## **Quick-scan eiland in zee**

IJmuiden Ver

Datum	16 oktober 2018
Status	definitief

Aan Rijkswaterstaat is door EZK een waterbouwkundige Quick scan gevraagd op het samenvattende rapport van de marktconsultatie. Belangrijke vragen van EZK hierbij zijn:

Figuur 1 Lay-out Eiland

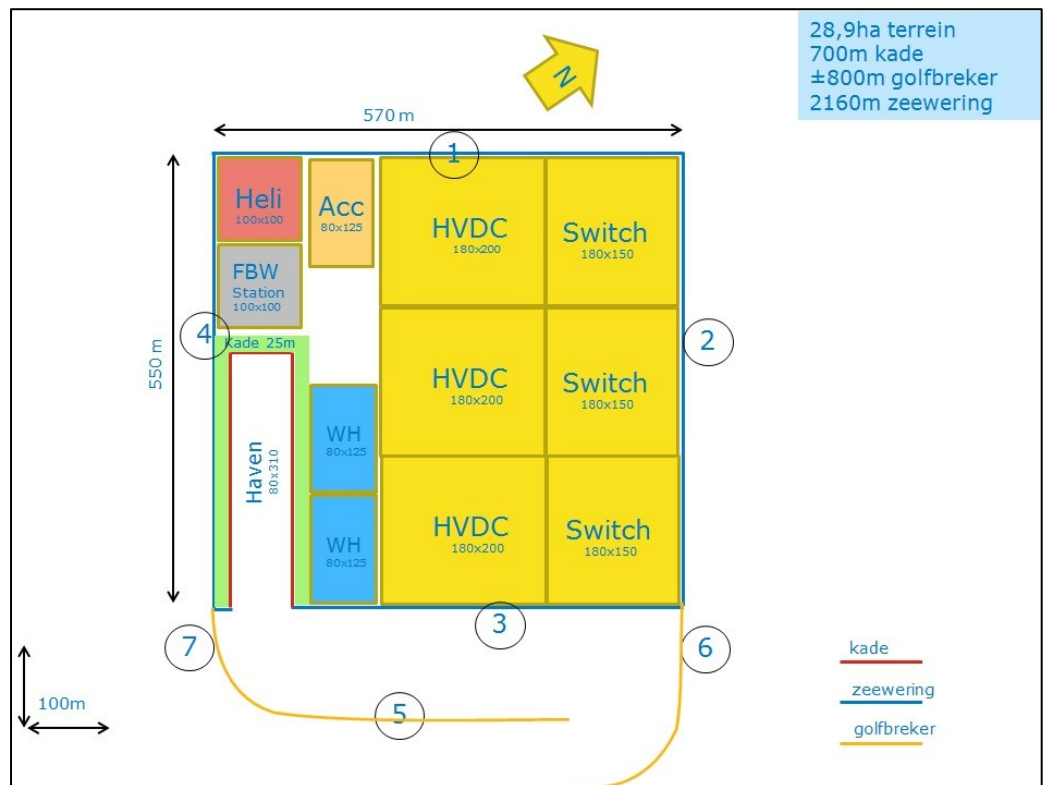
In Figuur 1 is het ontwerp weergegeven. Om alle functies kwijt te kunnen is nu meer dan 26,5 ha nodig. Wellicht dat dit nog verder te optimaliseren is. In totaal betreft het 28,9 ha terrein, 700 m kade, ±800 m golfbreker en 2160 m zeewering. Omdat de haven mogelijk gebruikt kan worden voor de afvoer van meer overslag zou in plaats van de 0,1 l/s/m eis (voor de variant bij norm 1/250 per jaar) wellicht een hogere overslag eis gesteld kunnen worden. Bijvoorbeeld 10 l/s/m. Daarmee kan een deel van de zeewering lager aangelegd worden. Datzelfde geldt ook voor de zeewering die achter de golfbreker is gelegen.

Met het oog op het golfklimaat is de ligging van de haven georiënteerd op het zuidoosten. Met de voorgestelde lay-out van de golfbreker kan de golfindringing in de haven ook bij ontwerpomstandigheden tot 1m beperkt worden. De lay-out van de golfbreker is mogelijk nog verder te optimaliseren.

Figuur 2 Norm op basis van schadekosten en kosten 10x veiliger

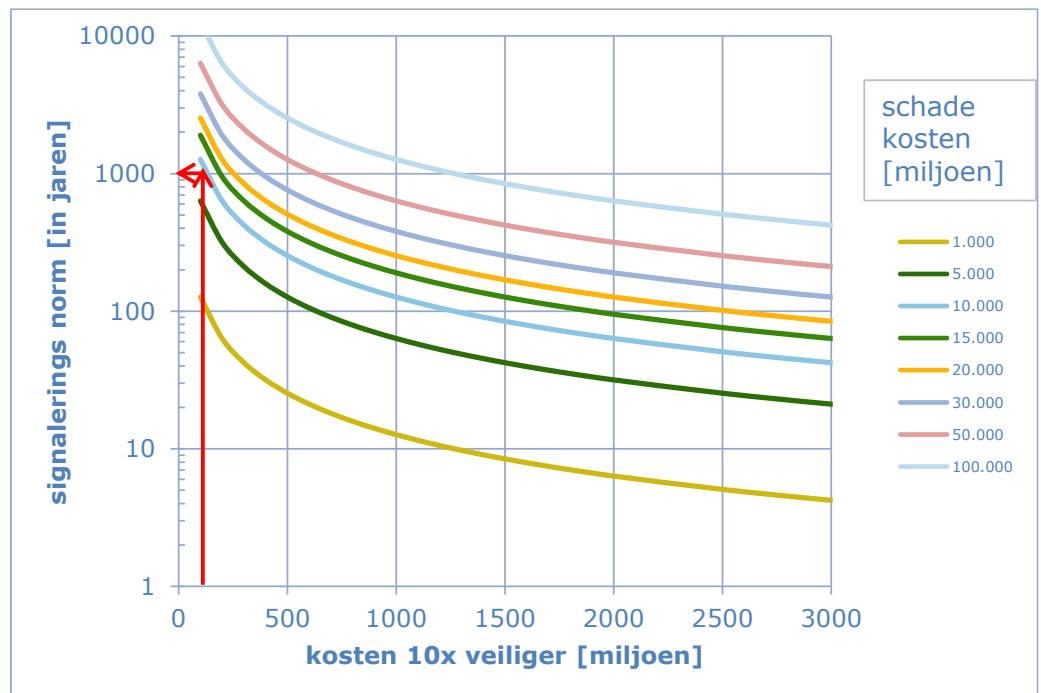
In figuur 2 is de ondergrensnorm (in jaren) weergegeven voor een range aan kosten voor 10 x sterker en voor schades (in miljoenen). De kosten voor een factor 10 x veiliger zijn bij nieuwbouw beperkt. De kosten voor 10 x veiliger worden geraamd op ca. 100 miljoen. Uitgaande van maximaal 10 miljard schade volgt uit de grafiek een norm van ca 1:1000 jr. Dit zou een redelijke schatting kunnen zijn maar dat blijft onzeker. Echter, als BV NL zou het Rijk vanuit de vitale infra gedachte een orde strenger gaan zitten of te wel 1:10.000 per jaar.

Samenvattend kan gesteld worden dat vanuit TenneT bezien 1:1000 per jaar zowel vanuit LIR als MKBA een redelijke norm lijkt. Vanuit het Rijk zou met het oog op de vitale infra gedachte een norm van 1:10.000 per jaar worden gehanteerd. Uit nadere informatie van TenneT tijdens een voortgangsgesprek op 26 september blijkt dat marktpartijen bij de marktconsultatie zijn uitgegaan van 1:250 per jaar ontwerpcondities. Daarom is afgesproken dat RWS in onderhavige quick scan ook uit zal gaan van deze 1:250 per jaar omstandigheden, maar dat daarnaast met het oog op de vitale infrastructuur ook een variant voor 1:10.000 per jaar wordt bekeken. Bij deze laatste wordt echter uitgegaan van een hogere overslagnorm (10 l/s/m) omdat die zonder veel schade door TenneT kan worden verwerkt.

Figuur 3 Hm0 per richting voor 1:10.000 jaar

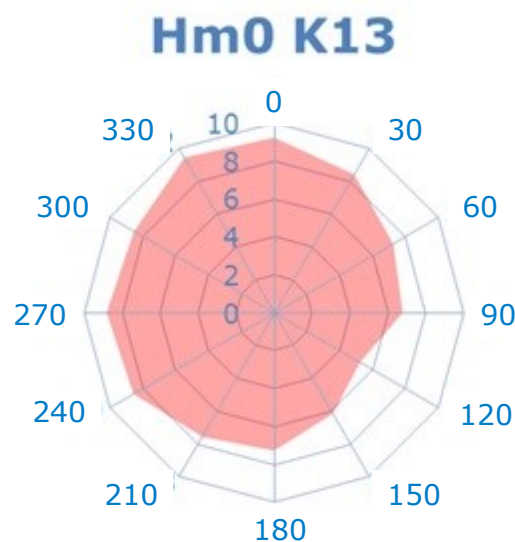
Rapport [1] geeft de meest actuele inzichten met betrekking tot belastingen op de Noordzee. In het rapport zijn voor verschillende meetstations op de Noordzee golfstatistieken gegeven bij 1/10.000 per jaar kans. Meetstation K13 komt redelijk overeen met de projectlocatie voor IJmuiden Ver. In het rapport zijn voor de verschillende oriëntaties golfhoogtes gegeven ( $H_{m0}$ ). In Figuur 3 is dit per richting grafisch weergegeven.

- Waterstand horend bij 2023 op basis van Hydra-NL (database Hollandse kust midden uitvoerlocatie HK\_3\_44-3\_hd02\_00005)
  - Voor 1/10.000 per jaar: NAP+5,1m  $\approx$  LAT+6,1m
  - Voor 1/250 per jaar: NAP+3,9m  $\approx$  LAT+4,9m
- Zeespiegelstijging tot 2130: 1,1 m
- Golfhoogte  $H_{m0}$ :
  - Voor 1/10.000 per jaar conform [1], zie figuur 3
  - Voor 1/250 per jaar conform [1] minus 1 meter [zie figuren bijlage 1]

Figuur 4 Karakteristieke doorsnedes over het eiland

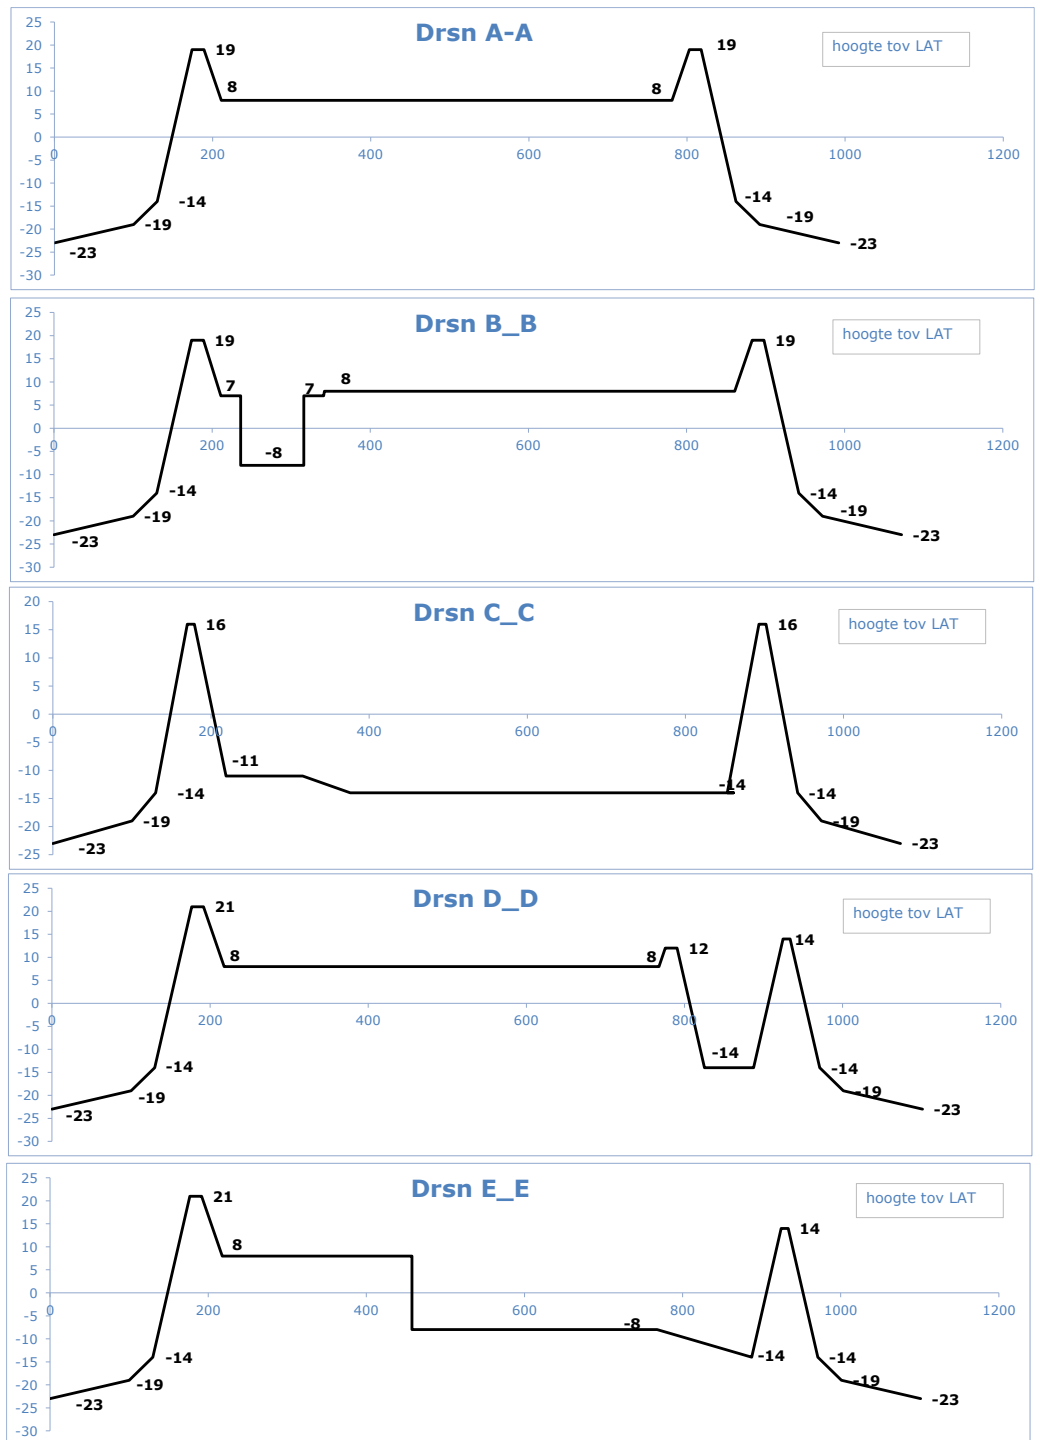
Om een beeld te geven van de opbouw van het eiland zijn hieronder een aantal karakteristieke doorsnedes opgenomen. In figuur 4 is aangegeven waar die doorsnedes zitten en in figuur 5 staan de doorsnedes.

Figuur 7 Doorsnede zeewering zwaarst belaste sectie 1 (1:10.000jr icm 10l/s/m)

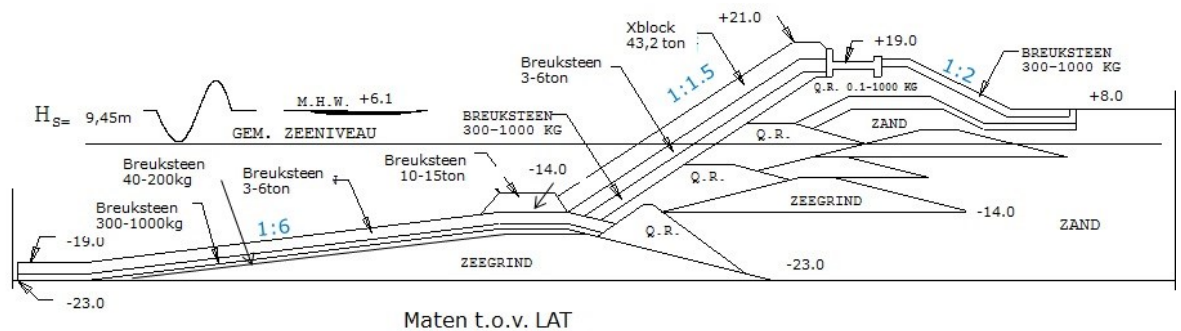
Voor de zeewering wordt een ontwerp toegepast wat is afgeleid van eerder onderzoek naar een eiland in zee (TNLI rapport [3]). In figuur 6 is een doorsnede weergegeven van de zeewering voor de zwaarst belaste sectie 1 (1:10.000 jr variant).

Figuur 8 Doorsnede zeewering zwaarst belaste sectie 1 (1:250 jr icm 0,1l/s/m)

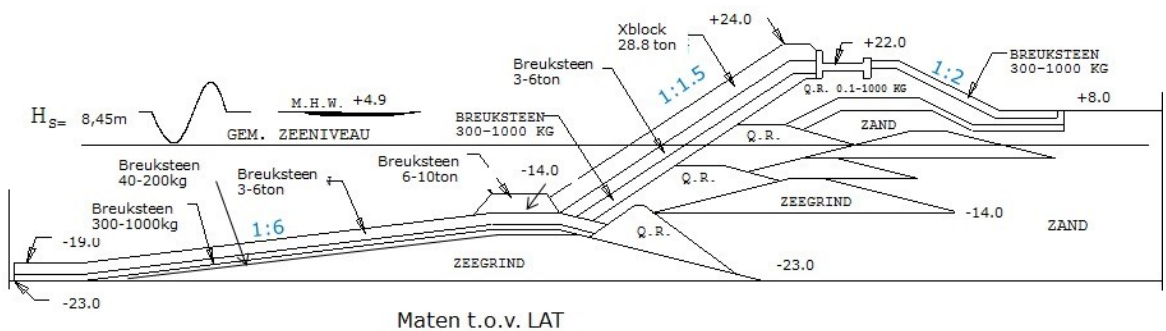
In figuur 8 is de zwaarst belaste sectie 1 voor de 1:250 jr variant weergegeven.

Figuur 10 Golfbreker sectie 6 (1:10.000 jr)

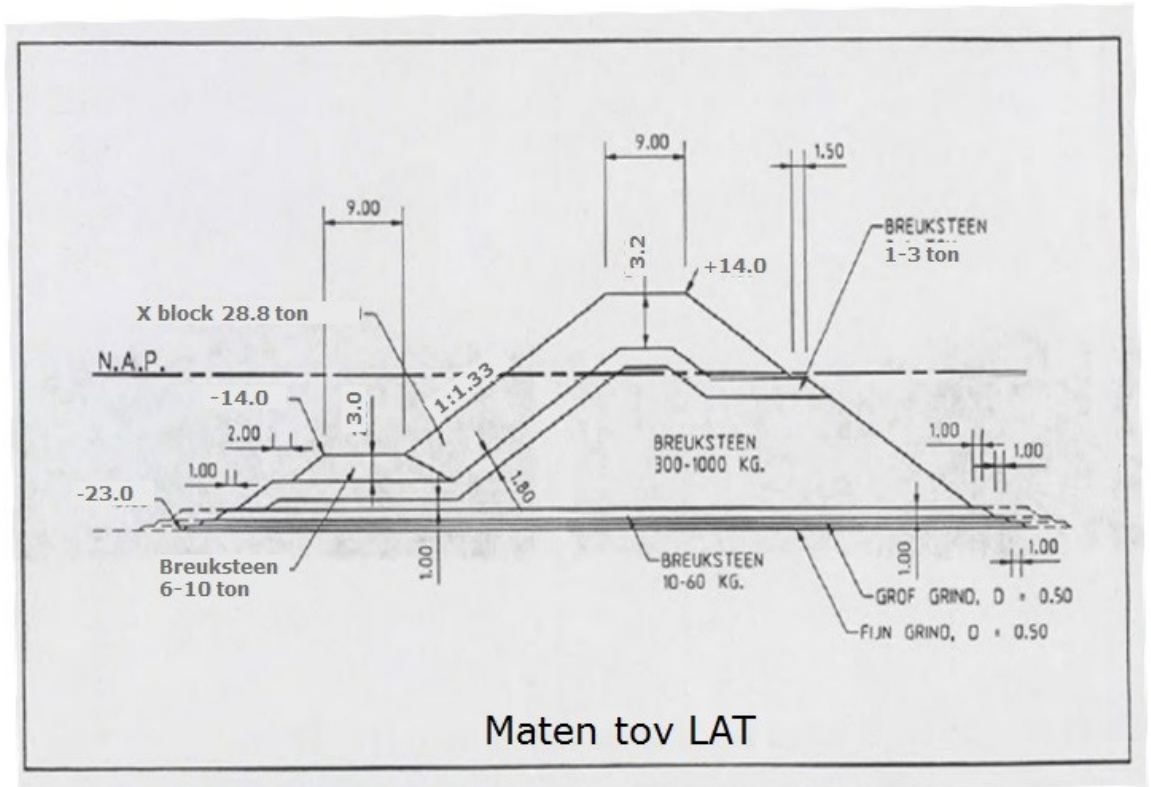
De zeezijde van de golfbreker heeft een zelfde opbouw als van de zeewering. De binnenzijde wijkt wel af. Deze is voor een deel zwaar uitgevoerd met betonnen elementen.

Op basis van de golfrandvoorwaarden is bepaald welke bekledingselementen nodig zijn per sectie. Dit is voor 1;10.000 jr weergegeven in tabel 5 en voor 1:250 jr in Tabel 6. Een globale schets van de opbouw voor sectie 6 is weergegeven in figuur 9 resp. 10.
